VYSVĚTLENÍ ZADÁVACÍ DOKUMENTACE č. 2 z 10.10.2023

Příloha č. 1

veřejná zakázka malého rozsahu na stavební práce

MŠ Brno, Úvoz 57, p.o. – zateplení budovy

Projektantem uvažované žaluzie

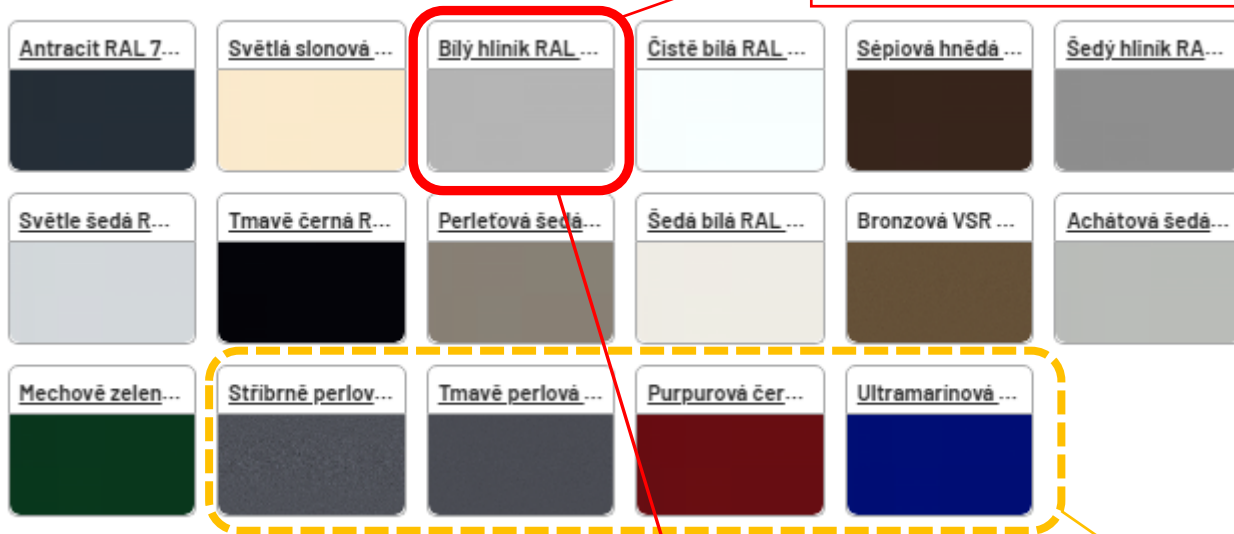
BARVA ŽALUZIÍ

VODÍCÍ LIŠTY - ZAPUŠTĚNÉ (p o d o m í t k o v é)

Projektant zvažuje světlejší barvu žaluzií, např. „BÍLÝ HLINÍK“. Přesná barva, odstín žaluzií bude stanovena v realizaci při vzorkování a bude to vždy barva STANDARDNÍ, nikoli příplatková.

Předpokládaná standardní barva žaluzií

PŘÍPLATKOVÉ BARVY - NE !

Po osazení žaluziového boxu se zateplí ostění, do kterého se vyřeže drážka (řezákem, který vytvoří přímo šířku drážky) pro osazení vodící lišty, která pak bude pohledově „zapuštěná“ do ostění. Tloušťka zateplení ostění okna je 30 mm.
